No.	高浜2-IASCC-4	事象：IASCC								
質 問	<p>(別冊-7-22頁) 炉内構造物のうち炉心支持構造物（炉心そう及び下部炉心板を除く）の使用材料名（JIS等規格による種別）を提示すること。</p>									
回 答	<p>炉心支持構造物（炉心そう及び下部炉心板を除く）の使用材料名を下表に示します。</p>

高浜1、2号機 原子炉設置変更許可申請の概要(高浜2号機海水取水設備移設工事)

No.	高浜2-耐震-6	分類：容器																																																																								
質問	<p>機械ペネトレーションの主蒸気系統伸縮継手及び主給水系統伸縮継手の疲労割れに対する具体的評価内容（評価仕様、解析モデル、入力（荷重）条件、評価結果を含む）を提示すること。</p>																																																																									
回答	<p>1. 記号の説明 伸縮継手の疲労評価に用いる記号について、表1に示します。</p> <p style="text-align: center;">表1 伸縮継手の疲労評価に用いる記号</p>

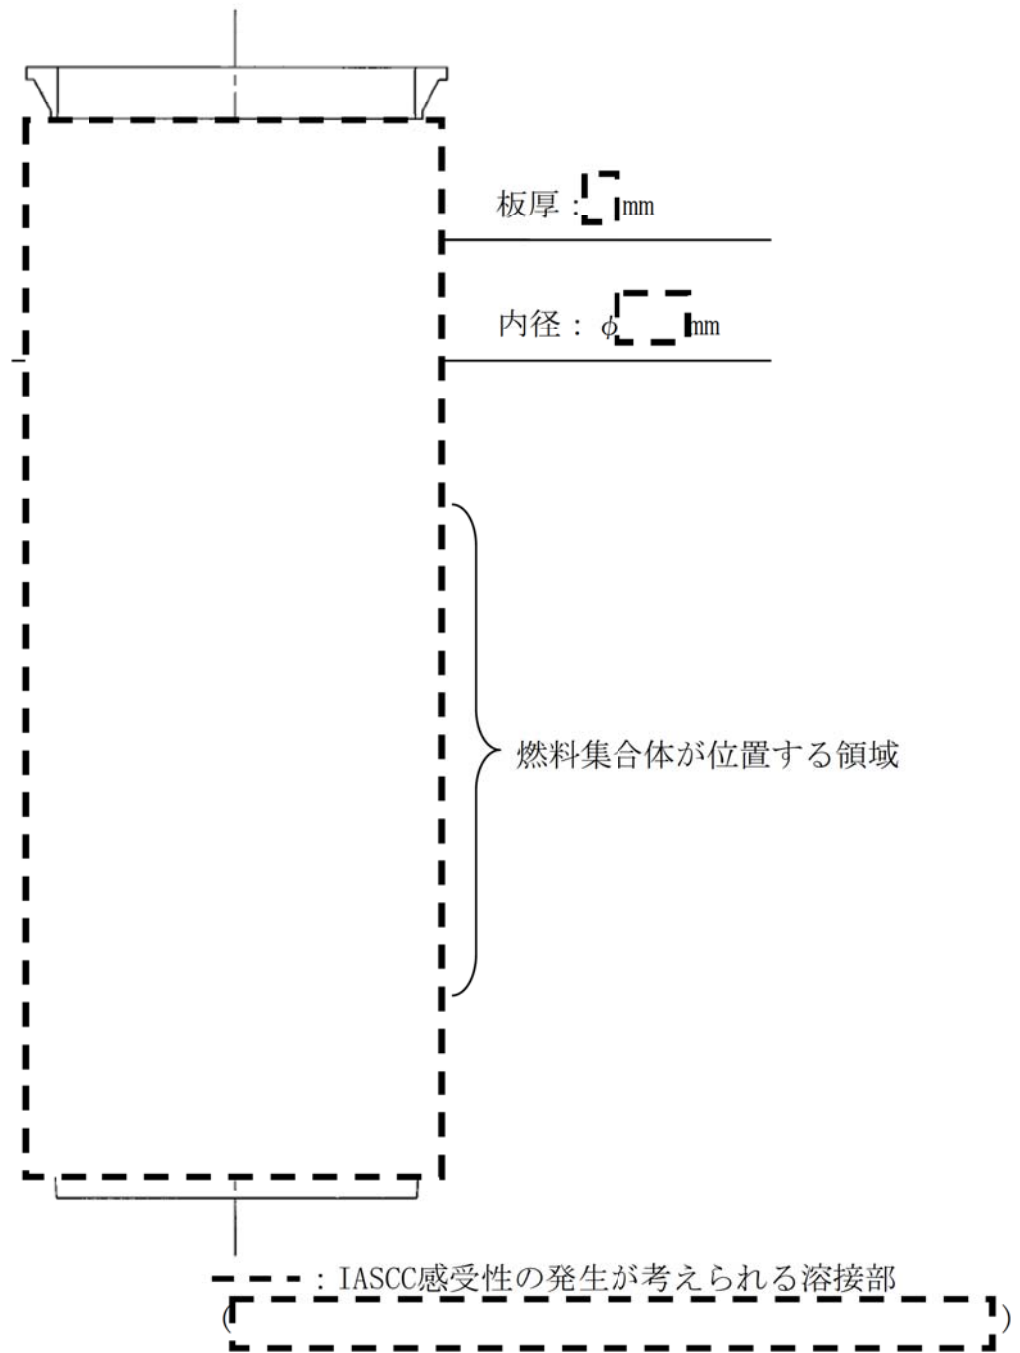
No.	高浜2-IASCC-7	事象：IASCC									
質 問	<p>(別冊-7-39頁) 炉内構造物（炉心支持構造物を含む）が接する1次冷却材の水質（溶存酸素、溶存水素、pH、塩素濃度、その他の不純物）についての管理値及び実績値（至近サイクルの例）を提示すること。</p>										
回 答	<p>1次冷却材の水質の管理値を下表に示します。各項目について定期的に水質の分析を行い、管理値内であることを確認しています。至近サイクルにおける実績値の例を添付1に示します。</p>

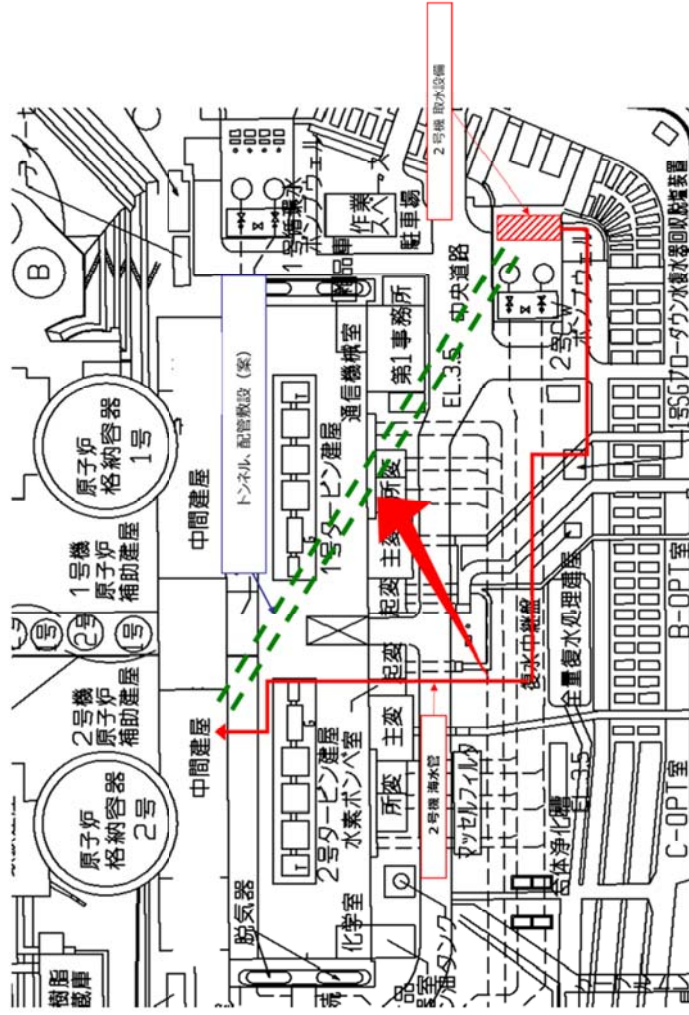
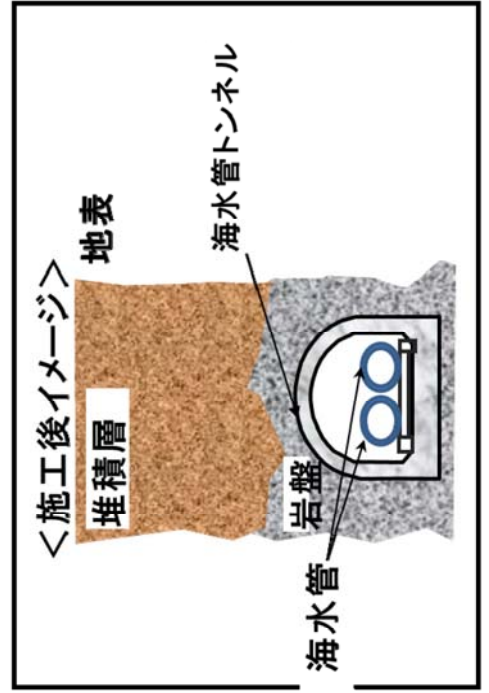
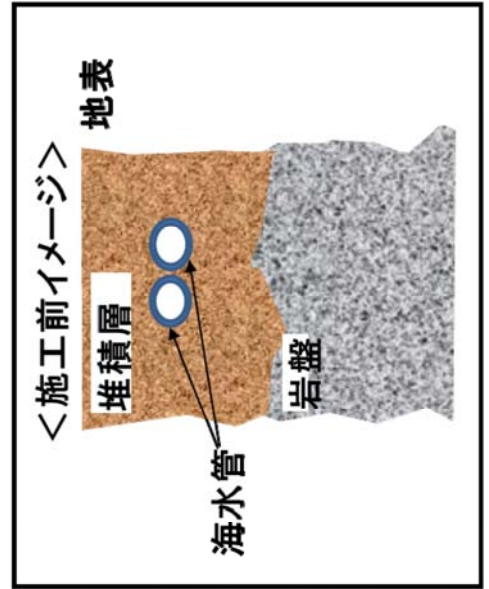
No.	高浜2-絶縁低下-14	事象：絶縁低下
質問	<p>(別冊-8ケーブル-1高圧ケーブル-12頁)</p> <p>屋外ケーブル水トリーに対する現状保全内容に関し、以下についての説明を提示すること。</p> <p>①「トレンチ内の水の溜まりの有無を、定期的を目視確認している」とあるが、目視確認の実施頻度、確認項目</p> <p>②恒設の排水ポンプの保全内容(点検項目、点検頻度)</p>	
回答	<p>海水ポンプモータケーブルについては、ケーブルトレンチから別途新設する海水管トンネル(添付-1)内に新規に布設することとしていることから、海水管トンネル内のケーブル水トリーに対する見解について、下記の通り示す。</p> <p>① トンネル内については、 の頻度で水溜りの有無を確認することとしている。</p> <p>なお、ケーブルトレイは、トンネル内の高所に布設されており、ケーブルが浸水する状況になることは考え難く、さらに当該トンネル内の排水ピットには排水ポンプを設置し、また水位高になった場合には警報が発信し、現場確認等を行うこととしている。</p> <p>② 排水ポンプについては、 の頻度で機能試験を実施し、必要に応じて分解点検等を実施することとしている。</p>

○基準地震動の見直し(550ガル→700ガル)を踏まえ、強固な岩盤上に海水管を移設し、海水管が設置されている地盤の支持性能を向上する。

2. キャビティシールリング配置図

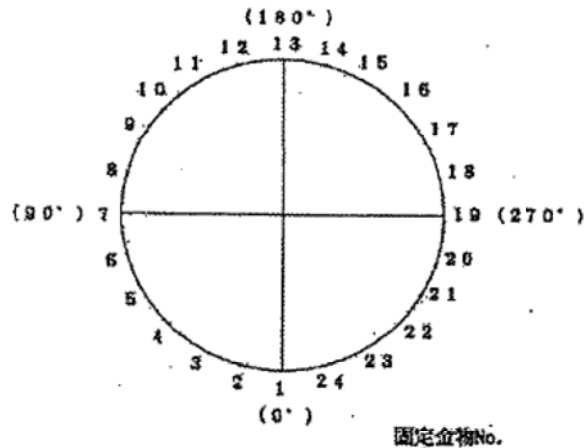
No.	高浜2－その他の経年劣化事象－6	事象：摩耗－6
質 問	<p>(別冊-14機械設備-1重機器サポート-30頁)</p> <p>パッド、ヒンジ等摺動部の摩耗について、現状保全の具体的内容（運転開始後の検査内容（方法、頻度、判断基準及び結果を含む）及び製造時の検査内容（方法、判断基準及び結果を含む））を提示すること。</p>	
回 答	<p>パッドの摩耗により、原子炉容器とキャビティに高低差が生じた場合にはキャビティシールからの漏えいが生じるが、定期的〔 〕にキャビティシールリングリークテストを実施し、漏えいのないことを確認しています。判定基準は、シールリングの内外ガスケット間に空気圧を加えて5分間保持し、圧力降下が目標値内であることとしています。点検結果の例を添付－1に示します。</p> <p>蒸気発生器と1次冷却材ポンプの支持脚のヒンジ等摺動部の摩耗に対しては、ヒートアップ点検等の際〔 〕に目視確認することとしています。判定基準はヒンジ部に摩耗のないこととしています。保全指針および作業要領書を添付－2に示します。</p> <p>パッド等製造時の検査方法については、パッドについては材料検査、超音波探傷検査、磁粉探傷検査、寸法検査を実施しております。蒸気発生器と1次冷却材ポンプの支持脚のヒンジの製造時の検査については材料検査および寸法検査を実施しております。例としてパッドの製造時の検査結果を添付－3に示します。</p>

図1 高浜2号炉 高圧タービン
主蒸気入口管の流れ加速型腐食発生想定部位 (概念図)

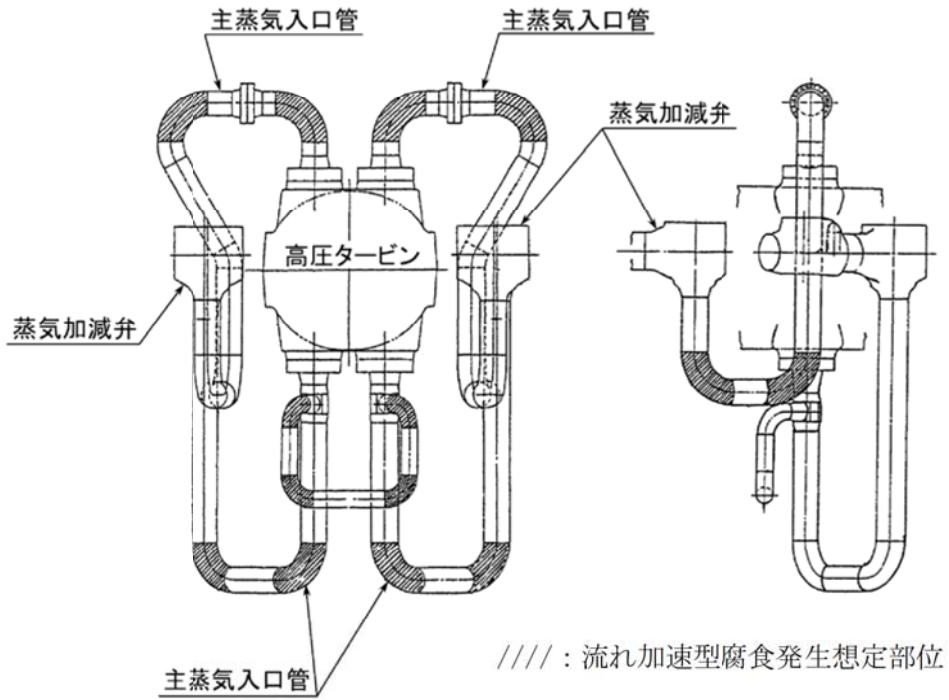
No.	高浜2－その他の経年劣化事象－11	事象：流れ加速型腐食－3
質 問	<p>(別冊-10タービン設備-1高圧タービン-10頁)</p> <p>主蒸気入口管、車室およびノズル室の腐食（流れ加速型腐食）について、対象となる部位を提示すること。主蒸気入口管についてはこれまでの配管減肉管理記録（配管肉厚測定結果及び余寿命評価結果）を提示すること。また、車室およびノズル室については、目視確認の状況（点検頻度、点検結果）を提示すること。</p>	
回 答	<p>主蒸気入口管、車室およびノズル室の腐食（流れ加速型腐食）について、対象となる部位を添付1（図1、2）に示します。</p> <p>主蒸気入口管の配管減肉管理記録を添付2に示します。（配管肉厚測定結果及び余寿命評価結果）</p> <p>また、車室およびノズル室の腐食（流れ加速型腐食）については、定期的な開放点検を行い対象部位全体の目視確認を実施しています。判定基準は、表面に機能・性能に影響を及ぼす恐れのあるき裂、打こん、変形及び摩耗がないこととしています。添付3に点検記録を示します。なお、これまでに補修実績はありません。</p>
